國立臺灣大學  
校總區東區規劃調整委託技術服務  
報告書定稿版

20120502 期初報告書審核意見修正辦理情形對照表

圖 3-12 校總區開放空間串聯示意圖

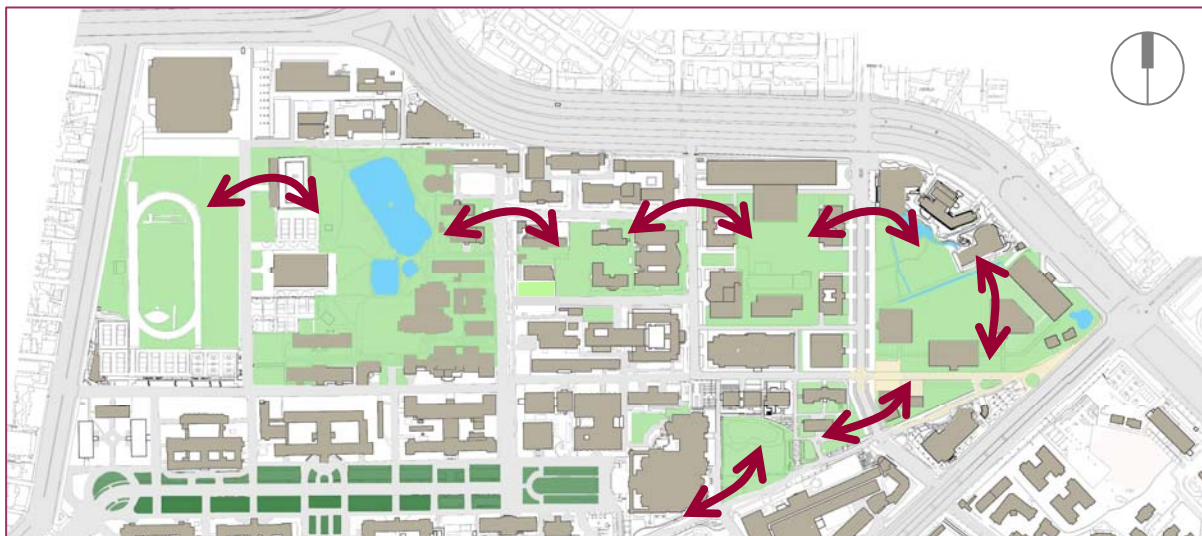
項次	頁碼	審查意見	修正情形
許添本老師意見			
1		校園動線應以學生活動動線為主，車流動線不應為主要議題。車輛有通行路徑即可，若須繞行也並非不可行，僅需改善車道的轉彎空間，使其不致形成危險空間。不見得為了要規劃十字交叉格子路，而拆掉房子，以維持空間發展紋理。道路路型與寬度設計方式，應該讓汽車無法快速穿越。	遵照辦理。
2		校園空間應由廣場或開放空間組合形塑而成，而不是由道路分割而成。	遵照辦理。 參考報告書 11 頁，3-3 臺大校總區開放空間(校園紋理)
3		台大校園的開放空間如：舟山路、醉月湖漸漸改善後已成為大家散步而至的一個節點，東區的黑森林就是下一個可改進的機會。	遵照辦理。 參考報告書 12 頁，3-4-2 開放空間的延續串連
4		台大校總區多以丁字路為主，有利於創造廣場活動空間。校園動線要避免十字路口，以降低交通交錯、號誌設置等等。	遵照辦理。 報告書第三章規劃構想台大校園紋理即分析台大校園的主要道路多是以建築物為端景，沒有通過性交通。報告書第四章也是依此原則規範建築配置。
5		因為長興校門學生的流量很大，建議辛亥門道與舟山路交口盡量避免穿過性交通，非不得已則可以圓環形式處理。	遵照辦理。 參考報告書 22 頁，圖 3-17 東區規劃調整 舟山路 100 巷調整 交通動線構想圖
6		校園內的道路可以寬敞，但是實際車行的部分不必要寬，雙向單車道 5.5 米寬度就足夠了，人行道可較寬敞以提供愉悅的步行路徑。人行道和汽車道之間的緩衝，以軟性阻隔作緩衝，約高 2-5 公分的路緣收邊。	遵照辦理。 參考報告書 22 頁，表 3-4 東區車道系統，詳列東區各道路寬度以及實際車行寬度。
7		校園規劃應注意各個綠地的串聯，形成連續性綠帶，並以徒步系統串連，於綠地間創造一條新的林蔭道，成為飯後的散步空間。可以規劃一條散步道，從黑森林一路走到體育場，不必擔心車子威脅，適於走路、散步、思考的路徑。未來新建築物座落基地位置，應避免造成系統串連的阻礙。	遵照辦理。 參考報告書 18 頁，圖 3-12 校總區開放空間串聯示意圖

圖 3-14 臺大校總區主要汽車動線圖

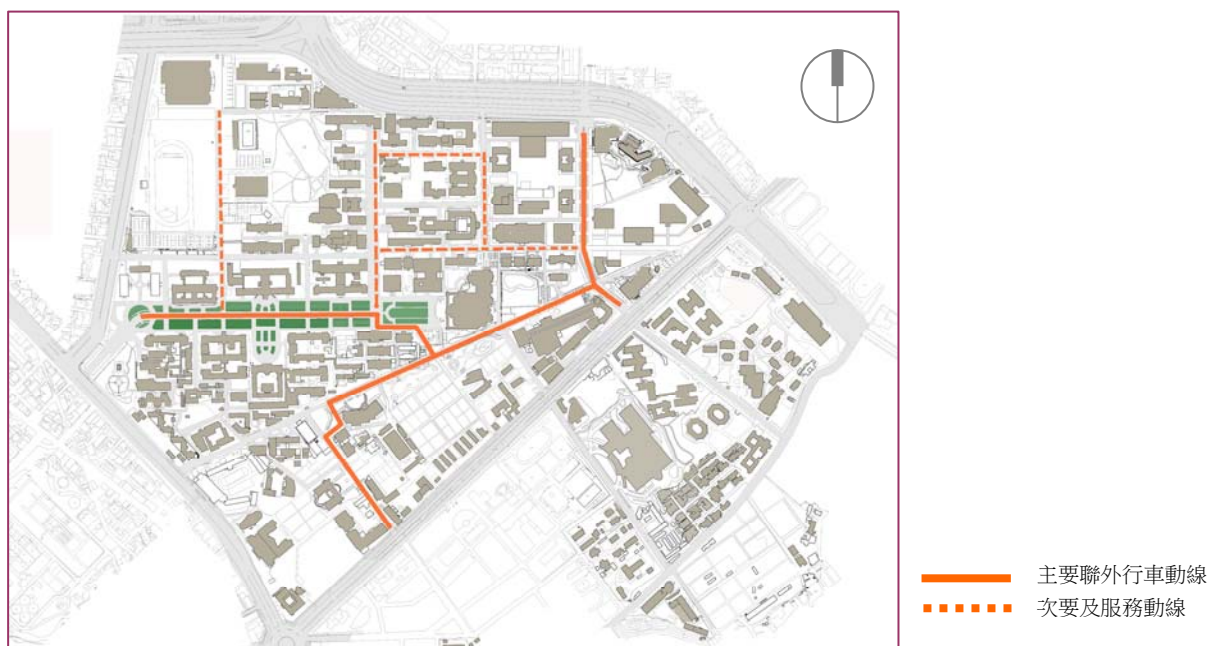
項次	頁碼	審查意見	修正情形
			中的卓越三期成案，農機二號館拆除後，水杉道就可貫通。
7		在 4-1 中討論到建築物牆面線，請問是否明確指定退縮距離，劃定人行道、腳踏車道？	遵照辦理 報告書已修正。
8		生物電子資訊大樓，在報告書中寫為“生物晶片大樓”，是否誤植？建築物外形與校發會通過規劃構想書不同，是否有其他考量？	遵照辦理 報告書已修正。
9		於依校園紋理調整建築物座向後，黑森林綠地面積增加。惟建築物與綠地關係，或新增綠地與黑森林的關係，仍屬模糊，是否還會進一步討論？	新增綠地與黑森林將合為一完整開放空間。
10		尚未看到照明的討論，請問是否還會再補充？	遵照辦理 報告書已修正
11		表 3-1 東區規劃調整方案開發規模表，建議納入東區範圍所有小區，呈現開發量上限，以利全區檢討未來發展之開發總量。	遵照辦理 報告書已修正加入東區範圍所有小區，惟原規劃未載明發量上限，且東區其他小區(未包含於本次檢討範圍的區域)多為近期興建的館舍且區內呈飽和現象，於近中程階段變化的機會不大。
總務處/事務組			
1		P3 圖 2-1 東（北）區全區配置現況圖小區 1 臨時替代道路尚未恢復成綠地，與現況有誤，建請修正。	遵照辦理。 報告書已修正。
2		P4 圖 2-2 東北區長程規劃土地使用分區圖 A2-1 與 A6-1 因有卓越三期及生物電子資訊大樓工程與圖上標示不符，建請建築師查明後修正。	圖 2-2 是原先”東北區長程規劃土地使用分區圖”是以解釋東區規劃需要調整的原因。調整後的圖面都已呈現卓越三期及生物電子資訊大樓。
3		P5 指定廣場空間開放部分，辛亥門廣場因辛亥門維持原樣不予變動，是否作為廣場部分，建請建築師查明後修正。	P5 圖 2-3 是原先原規劃東區開放空間分佈構想圖。東區調整後的圖面已無，辛亥門廣場。
4		P6 圖 2-6、P22 圖 3-17 及圖 3-18 原基隆路 156 巷平面機車停車場，未來係為教學二期停車設施機車停車塔，亦有提供機車及自行車停放，建請建築師將上揭機車塔增加進去。	遵照辦理。 報告書已修正。
5		P19 圖 3-12 校總區主要汽車動線圖，小椰林道、垂葉榕道、楓香道、桃花心木道與水杉道亦是未來車行主要動線，建請建築師修正。	遵照辦理。 報告書已修正。

圖 3-16 東區規劃調整長程規劃交通動線構想圖

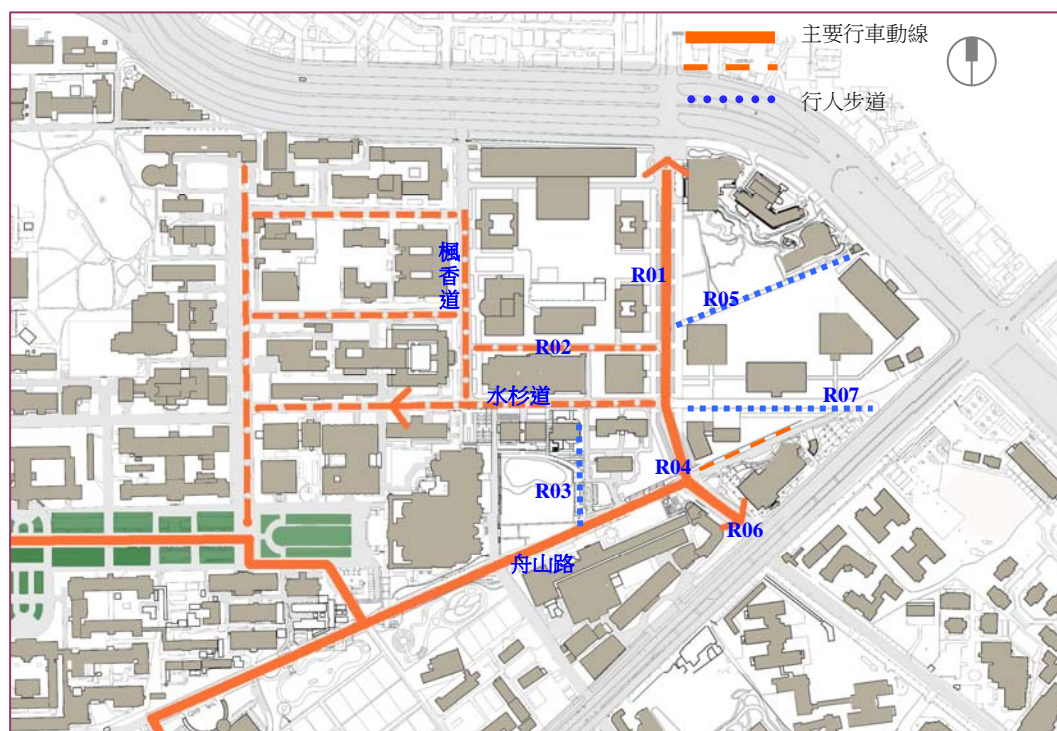
6		P20 圖 3-14 東區規劃調整方案交通動線構想圖，資訊系與電機二館間道路可否雙向通車，建請建築師查明後修正。	待機械系焚化爐實驗室拆除後資工所面前道路即可貫通雙向通車。
7		P21 汽機車停車部分興建地下停車場，停車數量以達到本區最大開發容積法定停車數之要求為基準，之後東區校舍之興建則不需再各自館舍中設置停車場，僅需繳交法定停車設置費予校方，並將其法定汽機車數量統一劃設於外圍停車場中。	遵照辦理。 報告書已修正。
8		P22 圖 3-18 自行車停車構想圖部分，未包含社科院、國發所、新聞所社會系與資工系間自行車停放區。	遵照辦理。 報告書已修正。

圖 3-23 東區規劃調整長程規劃防災動線構想圖

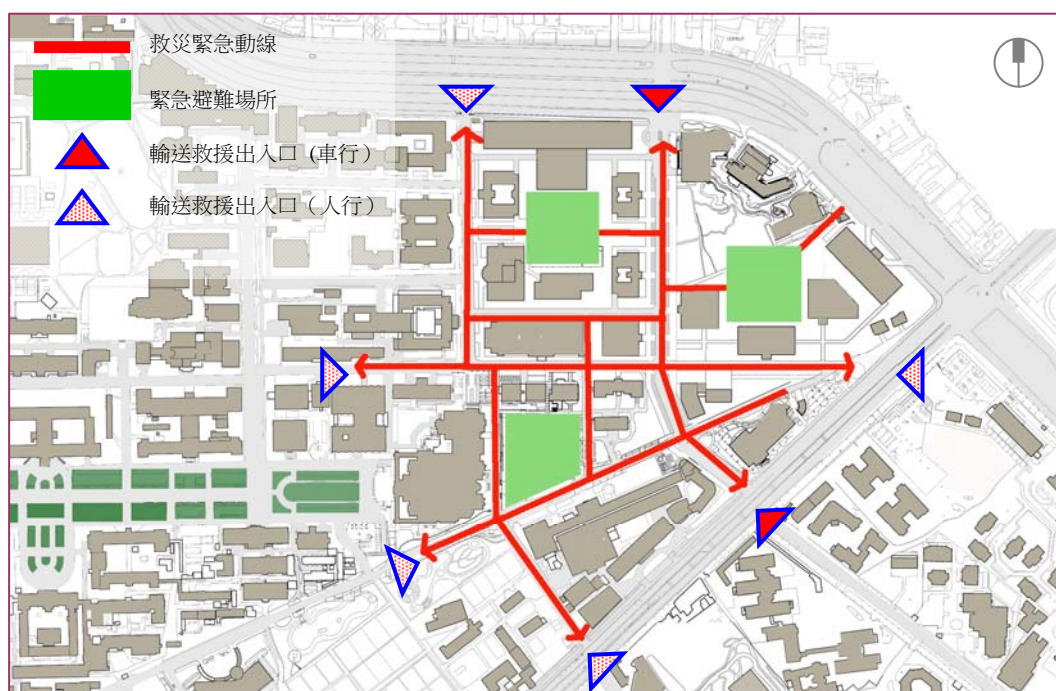
項次	頁碼	審查意見	修正情形
委員意見			
4		報告書第 27 頁「防災動線圖」，有些特別高樓附近的救援動線及雲梯車或特殊救災車輛進出的動線，建議在報告書文字上加註「救援車輛操作空間的需求，在建築或道路的設計應互相考慮到這個觀點」。	遵照辦理。 報告書已修正，並增加附件七「劃設消防車輛救災活動空間指導原則」。
委員意見			
1		若有些新的建築不符合原有的設計準則，是否有使用後評估的機制。	建請校方參考。 總務長意見回覆 建議未來在建築語彙的規範原則時，以語彙的密度做為考慮，既可維護特色，又可以容許建築設計上的創意。一個好的導則，應是能容許建築師創意的發揮，但又可維持區域景觀的一致性。
學代會意見			
1		針對社會科學院與電資學院之間的「臨時替代道路」的爭議，建議在報告書中不一定要寫明存或廢。以中非大樓為例，在報告書中未來式寫的很明確，有個概念在。因此這條道路的存廢「檢討」應明確列入規劃書內。	有關社會科學院與電資學院之間的「臨時替代道路」，因中非大樓尚未拆除，在現況道路未改善前，該道路尚無法廢除。長程規劃是建議此處為行人徒步區。請參考報告書 27 及 34 頁。
